# VKPC 95898

Bulletin technique - mars 2011

**MODIFICATION DE LA CONCEPTION PAR LE CONSTRUCTEUR/  
SKF VKPC 95872 remplacé par VKPC 95898**

N° réf. constructeur : HYUNDAI / KIA 25100 2B000 remplacé par 25100-2B700.

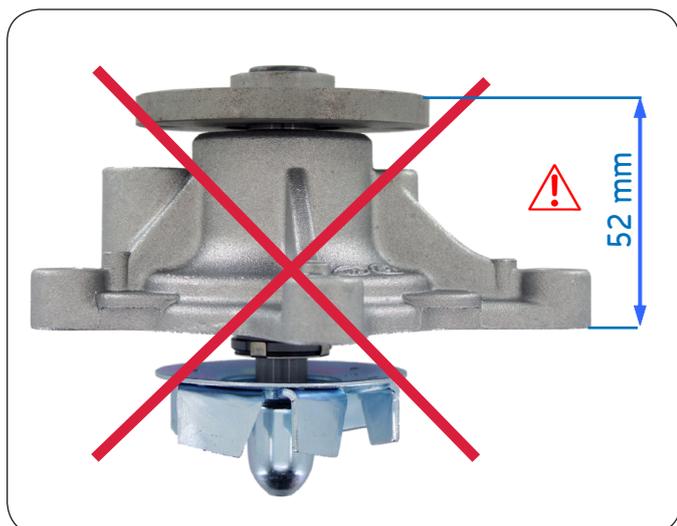
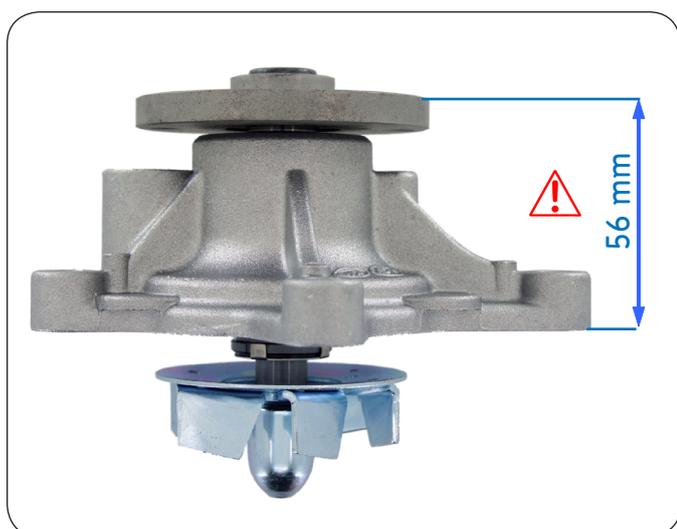
HYUNDAI a modifié la conception de sa pompe à eau sur ses modèles de voiture plus anciens.

HYUNDAI a cessé de fournir l'ancienne pompe à eau (équivalente à la référence VKPC 95872) utilisée entre 2000 et 2006. HYUNDAI recommande de remplacer l'ancienne pompe à eau par le modèle plus récent et d'installer une poulie neuve, afin d'assurer le bon alignement/montage de la courroie.

Conformément aux spécifications du constructeur, SKF propose désormais une pompe à eau équivalente avec poulie, afin de remplacer l'ancienne pompe à eau à la demande de Hyundai.

Il est impératif de monter  
une poulie neuve pour  
assurer le bon alignement  
de la courroie.
